**From:** Juan Antonio Garces Duran <[JGarces@aguasandinas.cl](mailto:JGarces@aguasandinas.cl)>  
**Sent:** 18 December 2020 10:12  
**To:** revisionds90 <[Revisionds90@mma.gob.cl](mailto:Revisionds90@mma.gob.cl)>  
**Cc:** Tamara Paola Munoz Rojas <[tmunozr@aguasandinas.cl](mailto:tmunozr@aguasandinas.cl)>; Yves Lesty .  
<[YLesty@aguasandinas.cl](mailto:YLesty@aguasandinas.cl)>  
**Subject:** Antecedentes revisión DS 90/2000

Ref: Revisión del DS 90/2000.  
At.: Srta. Amerindia Jaramillo,  
Jefa Departamento ecosistemas  
acuáticos.

## **Antecedentes relativos a la Revisión del DS N°90 que establece la norma de emisión para la regulación de contaminantes asociados a las descargas de residuos líquidos a aguas marinas y continentales superficiales**

Cuadro 2 Requisitos para vertidos de plantas de tratamiento de aguas residuales urbanas en zonas sensibles que están sujetas a eutrofización, tal como se identifica en el anexo II.A (a).

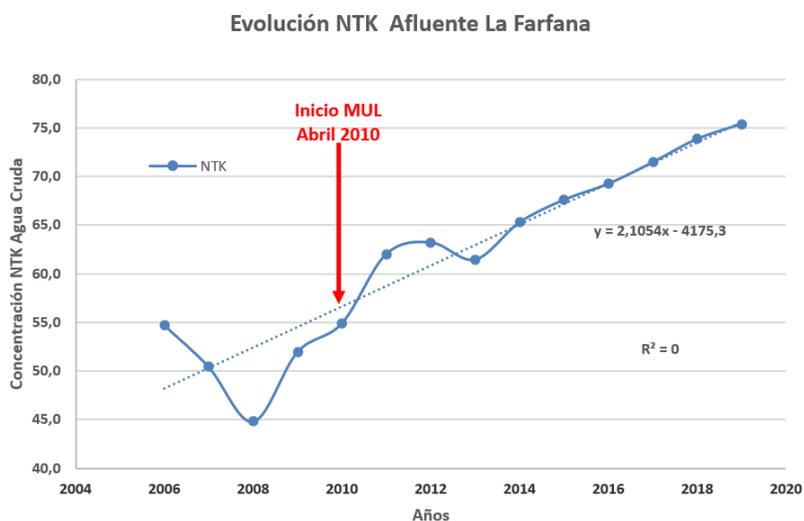
En caso de descarga en zona definida como sensible, los requisitos relativos a los parámetros N Y P son comparables a los establecidos en la Tabla N°3 del DS 90.

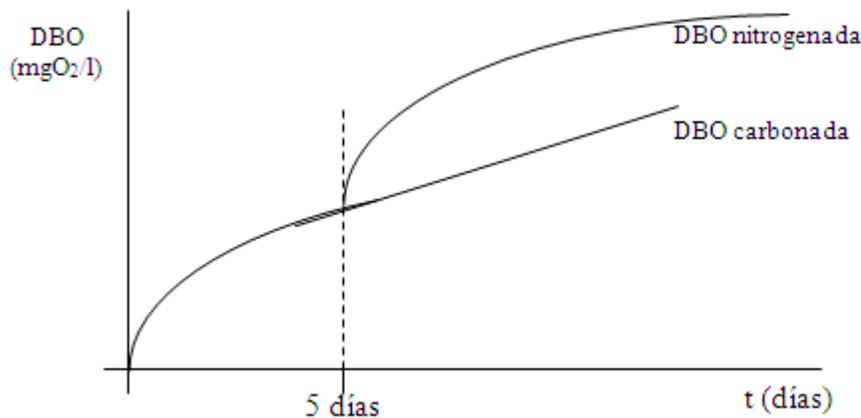
La medición de la DBO<sub>5</sub> es dependiente de la flora bacteriológica presente en el medio al momento de la medición. En caso de presencia de bacterias de la nitrificación en el inoculo utilizado para realizar la medición de la DBO<sub>5</sub>, estas bacterias van a consumir oxígeno para oxidar el amonio presente.

Sobre las aguas servidas afluentes, la flora bacteriana de la nitrificación es poco desarrollada y la demanda de oxígeno ligada a la nitrificación suele aparecer solo a partir del sexto o séptimo día, una vez que estas bacterias hayan tenido tiempo desarrollarse (ver curva tipo adjunta).

En el caso de las aguas tratadas, la situación puede ser idéntica a la descrita anteriormente para las aguas crudas, es decir una presencia muy baja de bacterias de la nitrificación con resultados similares al anterior, es decir la aparición de una demanda en oxígeno ligada a la oxidación del nitrógeno una vez desarrollada una flora nitrificante suficiente. Pero también el agua tratada puede venir con bacterias de la nitrificación en cantidad suficiente para iniciar, en paralelo a la oxidación de la fracción carbonácea, la oxidación de la fracción nitrogenácea.

Cabe mencionar que este problema es aleatorio dependiendo de la carga aplicada al reactor biológico y a la temperatura del agua que influyen sobre el desarrollo de las bacterias de la nitrificación en el cultivo biológico. Al no especificar que la DBO<sub>5</sub> apuntada en las tablas del DS 90 es la DBO<sub>5</sub> Carbonácea y, por vía de consecuencia, al no autorizar el uso normalizado del inhibidor de la nitrificación en la medición, se introduce una incertidumbre en cuanto al cumplimiento de la norma: podrá no cumplir un efluente con niveles bajos de

Más “grave” todavía es especificar que la DBO<sub>5</sub> mencionada en la norma se refiere a la Demanda Biológica en Oxígeno Total, (como ha sido el caso en la revisión del DS90) porqué en este caso, se debería añadir, al valor de DBO<sub>5</sub> medido (sin impacto de la nitrificación), el valor correspondiente de la demanda en oxígeno necesario para oxidar el amonio presente calculado en base a la concentración de nitrógeno amoniacal del efluente, para poder presentar el valor correcto de DBO<sub>5</sub> Total.

Está claro que, en estas condiciones, un agua tratada cumpliendo con el nivel fijado de 50 mg.l<sup>-1</sup> de NTK con una concentración en N-NH<sub>4</sub><sup>+</sup> de por ejemplo 40 mg.l<sup>-1</sup> no podrá cumplir nunca con el nivel fijado de DBO<sub>5</sub> total de 35 mg.l<sup>-1</sup>, ya que, con una demanda en oxígeno teórica para la nitrificación de 4,2 mgO<sub>2</sub>.mg<sup>-1</sup>N-NH<sub>4</sub><sup>+</sup>, la demanda biológica en oxígeno de la sola fracción nitrogenada (para lograr la oxidación completa del amonio presente) es del orden de 170mg.l<sup>-1</sup>!

Si el objetivo visado por la norma es lograr una DBO<sub>5</sub> Total de 35 mg.l<sup>-1</sup>, no se puede mantener en paralelo un nivel de 50 mg.l<sup>-1</sup> en NTK dado la demanda en oxígeno ligado al nitrógeno. Con la demanda en oxígeno teórica mencionada de 4,2 mgO<sub>2</sub>.mg<sup>-1</sup>N-NH<sub>4</sub><sup>+</sup>, este nivel no debería exceder los 5 mg.l<sup>-1</sup> en NTK, es decir la mitad del nivel pedido en la tabla 3 que fija nivel por el elemento Nitrógeno en el caso de cuerpos de agua lacustre, (como nutriente factor potencial de eutrofización de estos cuerpos de agua, y no como demanda biológica en oxígeno). Cabe señalar que esta consideración está integrada en la Directiva Europea citada anteriormente en la cual, se especifica en el caso de la DBO<sub>5</sub> que se trata de una DBO<sub>5</sub> sin nitrificación, dejando abierta la posibilidad de utilizar otro parámetro como el COT o la DTO.
